## 既存意匠の継承に関する検討項目

下記の各項目解説冒頭の□内は「平成16年度京都会館の改修計画に係る基本調査業務報告書」内の劣化診断から抜粋、要約。今回ピックアップした9項目のうち「A=健全な状態」は1項目、「B=軽微な劣化が見られ、計画的な更新が必要」と「C=著しい劣化が見られ、緊急に対策が必要」の双方にまたがる判定は5項目、「D=著しい劣化が見られ、緊急に対策が必要が3項目。（※）は機能的、法的な面を考慮し、劣化度の判定を引き下げた項目を示す）

### 大庇

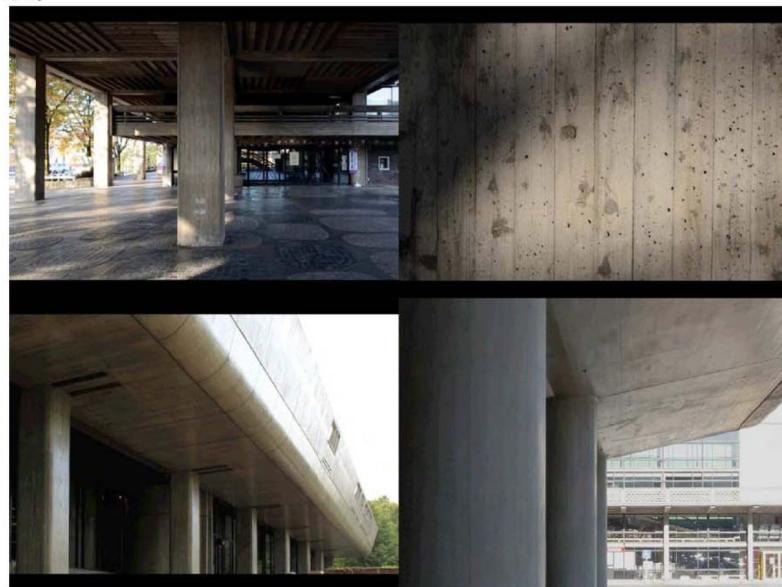
**劣化度B（出、入隅部C）** 出隅部はプレキャスコンクリート（以下PC）と現場打コンクリート（以下RC）の収縮度の違いによって破損したため、1969年頃に仮設的な方法で補強されている（現在、躯体収縮は少なくなったと考えられる）。PC自体の劣化度は比較的良好。保護塗装を検討したほうがよい。防水層劣化による漏水により、ジョイント部にエフロが発生しているが、防水修復によって防止可能。

新規第1ホール部分も、現況と同位置同形状の大庇を設置。既存部分はコア抜き検査により中性化の進捗状況の確認など、現況調査のうえ既存利用可能な判断を行う。構造体が保存上危険を生じない耐力を有しているかどうか確認中。復元保存、構造補強を含めて検討中。

### 床 ブリックタイル

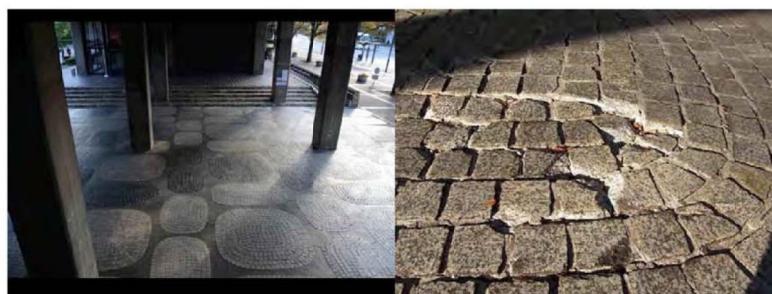
劣化度C※ 材の劣化や汚れは少ないが、凹凸が障害となっている。

一部タイルは交換補修済み。既存材を利用し、目地詰めによる平滑化検討を行う。底目地の凸凹を減らしバリアフリーデザインへ対応させる。
